监理工程师通知单

工程名称：高州市品能 50MW 光伏发电项目

编号：CZ20-YZ/JN-TZ-032

主题：关于升压站主变区至事故池地埋管施工事宜，

附：现场照片

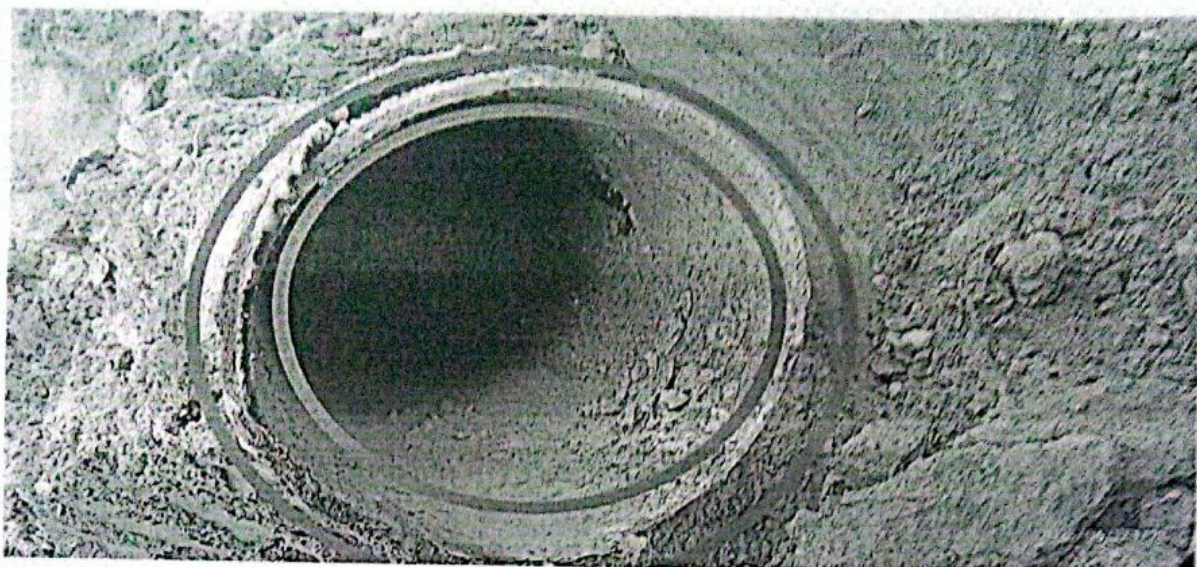
贵项目部 2023 年 06 月 17 日在对升压站施工进行检查时发现，

1. 主变区至事故池地埋管材料规格与之前主变区、事故池地埋管材料规格型号不一致，经查阅图纸可以看出管径规格厚度差距过大，
2. 此批管径材料进场未通知监理单位验收，
3. 施工过程中未按照此工序管径规格型号（壁厚），
4. 主变区至事故池地埋管未按设计要求埋设，
5. 事故池至升压站主变区至事故池地埋管被截断，

施工单位与设计单位相关专业人员联系沟通，注明此工序管径规格型号，监理单位要求禁止使用该产品，待设计批复后方可进行此工序施工，否则所产生的质量问题等一切后果由施工单位承担，

现铺设镀锌钢管壁厚

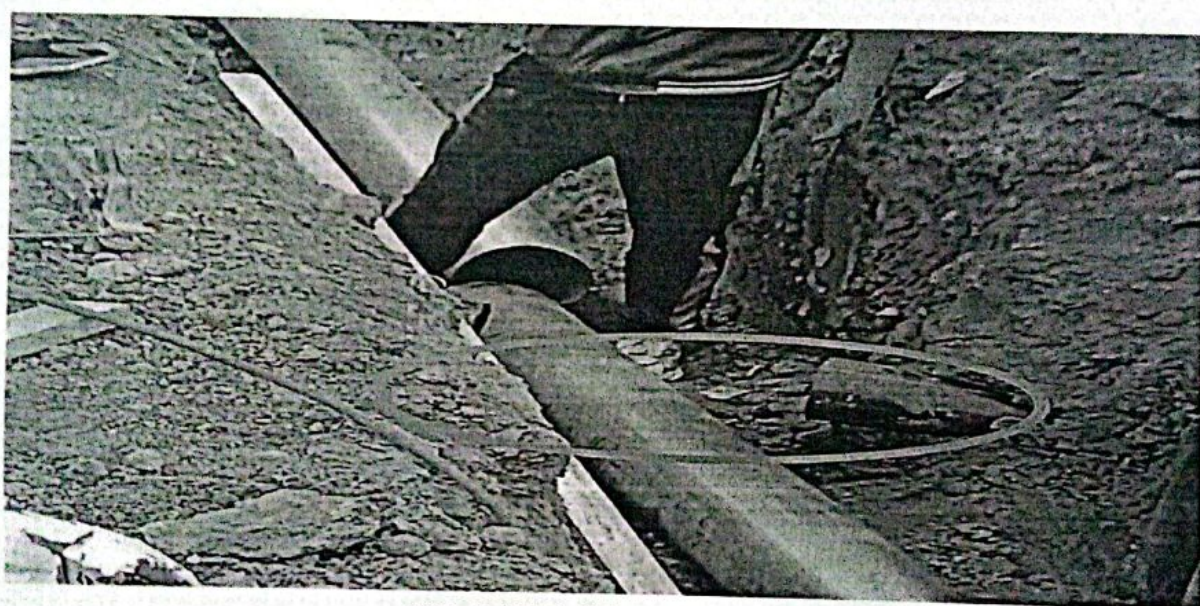
因镀锌钢管壁厚太薄，被焊机烧透

因镀锌钢管壁厚太薄，被钩机碰撞导致凹陷
